Referat

Referat af ekstraordinært brugerrådsmøde med Hammerhavn den 21. februar 2017. Mødet var af praktiske årsager delt i to møder.

1. Ombygning af træbro/slæbested på Hammerhavn

Bilag A: Tilrettet planskitse

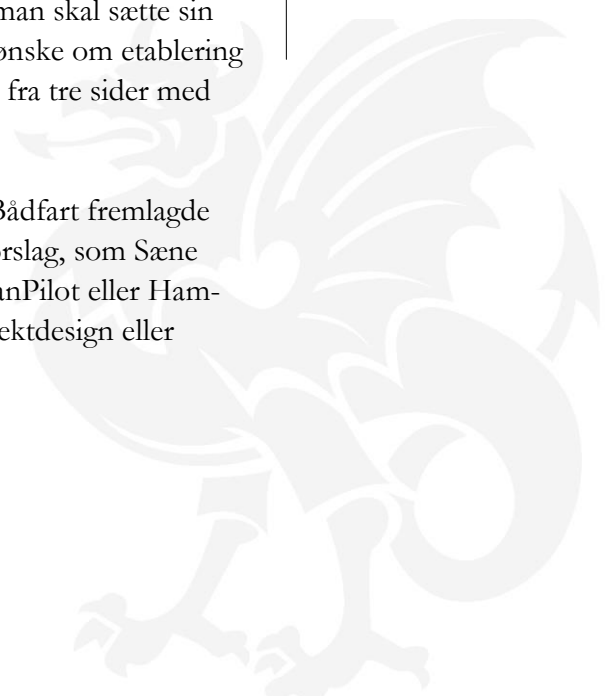
Sæne Bådelaug havde en række ændringsforslag til skitsen, herunder forslag om en bro med en stejlere hældning (25 %), uden knæk og med yderligere 2 meter større bredde. Bådelaug stillede også forslag om etablering af ribbe på broen, så man ikke glider, når man skal sætte sin båd/kajak i vandet. Endelig fremsatte bådelaug et ønske om etablering af en bro langs vandet, hvor det er muligt at lægge til fra tre sider med joller og kajaker.

Hammer Odde Kajakklub var forhindret i at deltage i møderne, men havde fremsendt bemærkninger til den tilrettede planskitse med en melding om, at udkastet overordnet set ser fint ud.

Havnen vurderede, at ændringsforslagene var konstruktive og vil forsøge at imødekomme dem i udarbejdningen af det endelige projekt. En evt. etablering af en bro langs vandet til joller og kajaker er dog ikke indeholdt i projektet. Havnen er i dialog med bl.a. kajakklubben om alternativ finansiering af en sådan bro.
